POLSKI ZWIĄZEK PŁYWACKI

Uzgodnienie:

„PROJEKTU PRZEBUDOWY BUDYNKU PŁYWALNI W CENTRALNYM OŚRODKU
SPORTU OŚRODKU PRZYGOTOWAŃ OLIMPIJSKICH W ZAKOPANEM, ul. Bronisława
Czecha 1, 34-500 Zakopane”,

na zgodność z przepisami FINA 2015-2017 i wymogami Polskiego Związku Pływackiego.

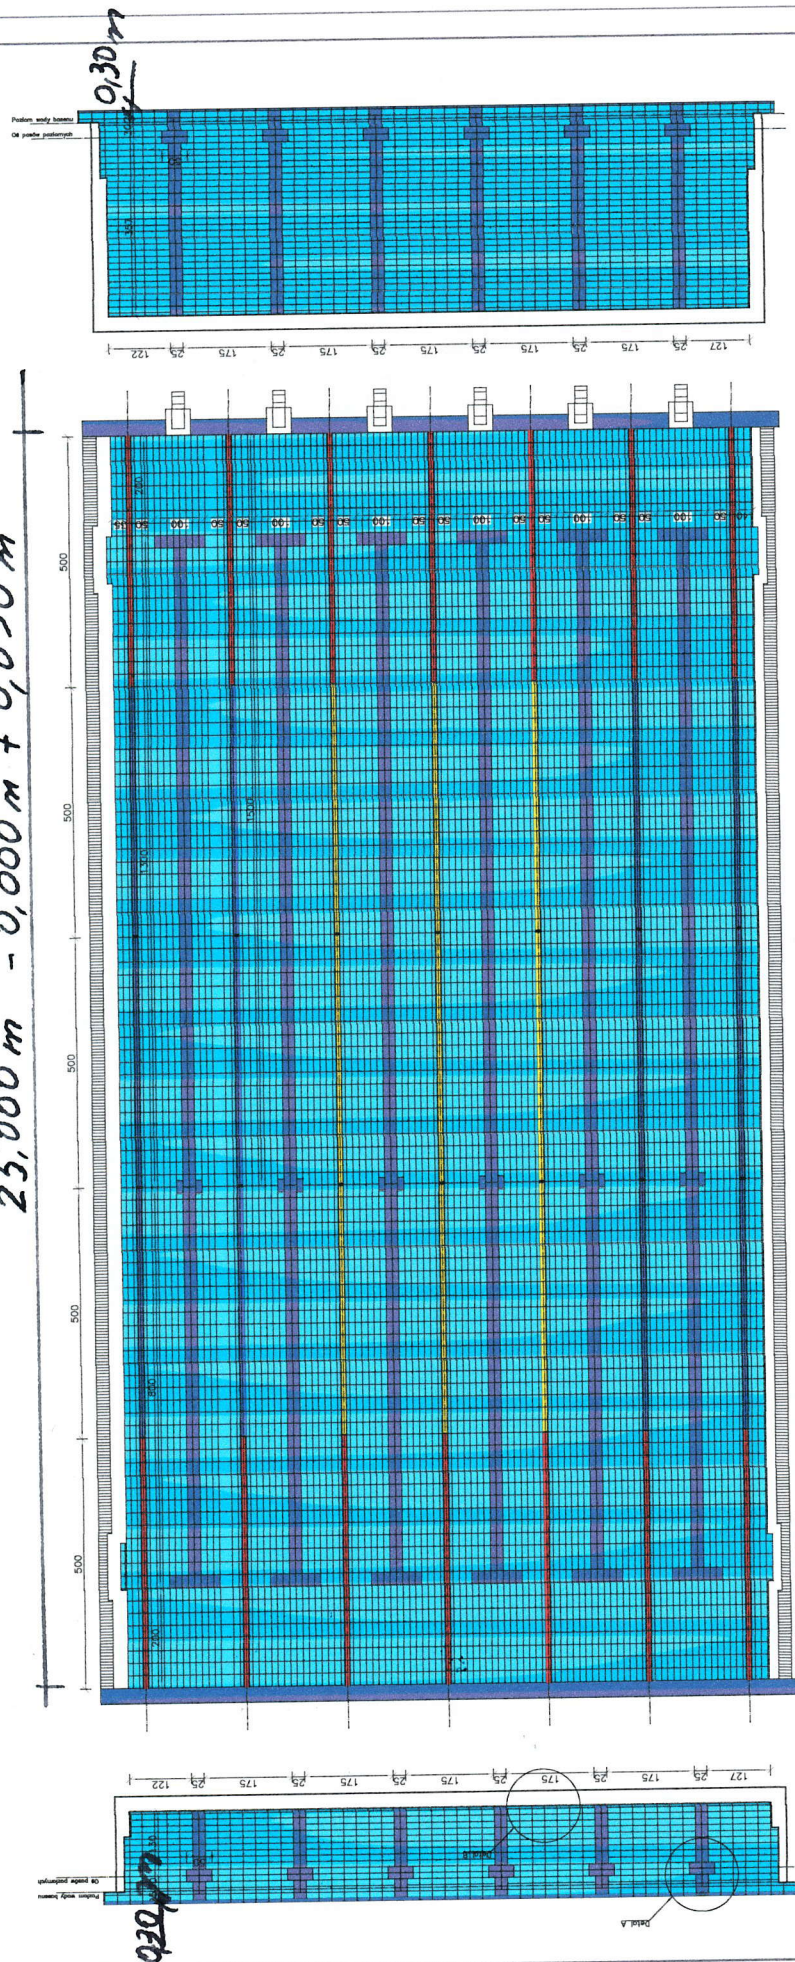
Zdaniem autora opinii, pozostawienia tego najważniejszego wymiaru - patrz rysunek A-02 „Rzut parteru“, bez podania tolerancji rodzi obawy dochowanie tego warunku. Także na rysunku A-6 „Układ płytek basenowych“ brak (podanej powyżej) tolerancji całkowitej długości niecki basenowej w stanie wykończonym tj. po ułożeniu płytek ceramicznych.

Z wymiarów przedstawionych na rysunku A-6 „Układ płytek basenowych“ wynika, że ściany końcowe niecki basenu wystają ponad lustro wody 0,25 m, zgodnie z FINA powinno być 0,30 m. **Należy bezwzględnie zwiększyć ten wymiar do wymaganego 0,30 m.**

25,000 m - 0,000 m + 0,030 m

w przypadku stosowania
tablic dotykowych automatycznie
cznego, pomiaru czasu długości
palić jako:

Min 25,020 m / Max 25,030 m
